*Oggetto:* [ID: 8157] "Progetto per la realizzazione dell'impianto agrovoltaiico "Caccianova" da 21010,86 kWp e delle relative opere ed infrastrutture connesse nel territorio del comune di Cisterna di Latina (LT)."

Procedura di V.I.A./PNRR, ai sensi dell'art. 23 del D.Lgs.n.152/2006

**PRECISAZIONI DI ORDINE PROCEDURALE RICHIESTA INTEGRAZIONI DOCUMENTALI DEL  
MINISTERO DELLA CULTURA**

Fig. 1 estratto TAV.B e tav.A del PTPR, con inquadramento dell'impianto e del cavidotto

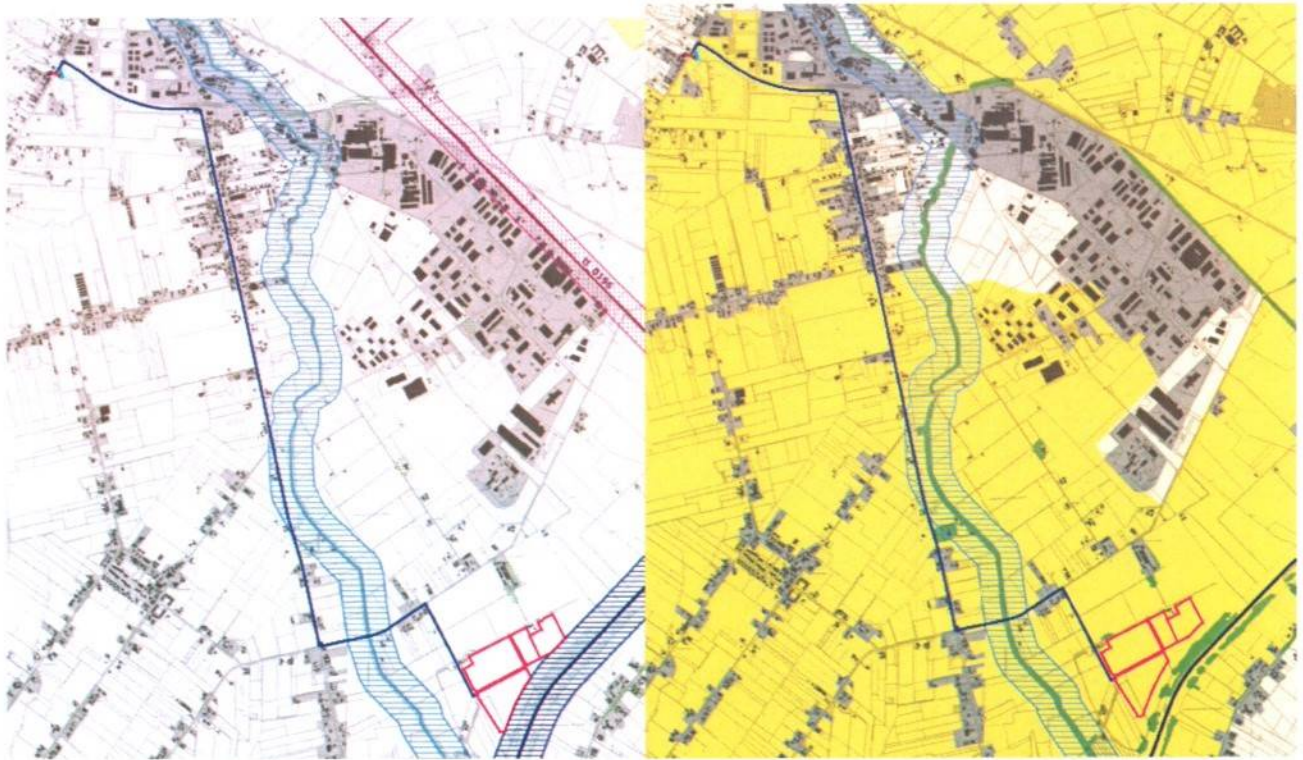
(comprensivi delle aree e piste di cantiere) interferiscono aree che nel PTPR vigente approvato con DCR.n.5 del 21.04.2021 pubblicato sul BUR n.56 del 10.06.2021, risultano direttamente gravate da tutela paesaggistica ai sensi della Parte III del D.Lgs.n.42/2004; le opere in progetto interferiscono con i "beni paesaggistici", individuati sulla **TAV. B del PTPR**:

- Beni ricognitivi tutelati "ope legis" ai sensi dell'art. 134, co.1 lett.b) e art.142, co.1 del D.Lgs.n.42/2004 (di seguito Codice):
  - *lett. c)* "Protezione dei fiumi, torrenti, corsi d'acqua" - **art.36** delle norme del PTPR; c059\_0328 Fosso Maschero o delle Congiunte o fosso di Cisterna; interferito dal cavidotto in due aree: un tratto di cavidotto che corre lungo la fascia di rispetto ed un attraversamento in sub-alveo.
  - *lett. g)* "Protezione delle aree boscate" - **art. 39** delle norme del PTPR; interferite dal cavidotto nel punto di attraversamento trasversale del Fosso di Cisterna.

Per quanto attiene alla **TAV. A del PTPR**, l'intervento interferisce aree classificate come:

- "Paesaggio agrario di valore", **art. 26** delle norme del PTPR, per il sedime dell'impianto;
- "Paesaggio degli insediamenti urbani", **art. 28** delle norme del PTPR relativamente al tracciato del cavidotto;

Per ciò che riguarda la **TAV. C del PTPR** si evidenzia che il progetto interferisce con:

- Beni del Patrimonio Culturale - va\_1136 viabilità antica, fascia di rispetto 50 m (Il cavidotto corre lungo l'arteria "va\_1136", corrispondente all'attuale SP16)

Fig.1 elaborato planimetria ante e post operam

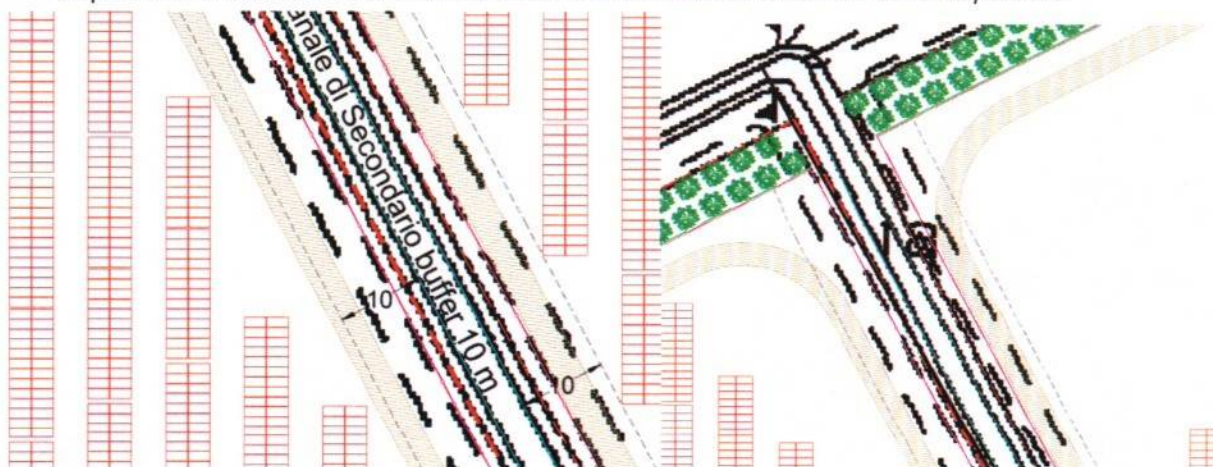
- al tracciato del cavidotto di progetto, il quale intercetta il corso d'acqua *Fosso di Cisterna c059\_0328* tutelato *“ope legis”* e la relativa vegetazione ripariale protetta;
- alle opere perimetrali dell'impianto, localizzate sul confine della fascia di rispetto del *Canale delle Acque Alte*.
- alle opere interne in particolare la viabilità di progetto e alle recinzioni che risultano collocate nella fascia di rispetto di 10 metri relativa al canale secondario afferente al *Canale delle Acque Alte*.

- Non è presente un rilievo dettagliato dello stato dei luoghi **ante-operam**. L'elaborato PD\_DISL2120\_TAV09 non chiarisce il numero e la collocazione effettiva dei canali secondari e dei sentieri esistenti all'interno dell'area di progetto. Non è presente, inoltre, il rilievo ante operam della superficie della fascia di rispetto del Fosso Cisterna intercettata dal cavidotto e della vegetazione interessata dalle interferenze con il cavidotto.

Infine l'elaborato "PD\_DISL2120\_TAV09 planimetria ante e post operam", dovrà essere modificato con una planimetria ante operam, in cui siano evidenziati canali secondari e strade interpoderali esistenti all'interno dell'area di impianto, anche con stralci di approfondimento che specifichino dimensioni attuali.
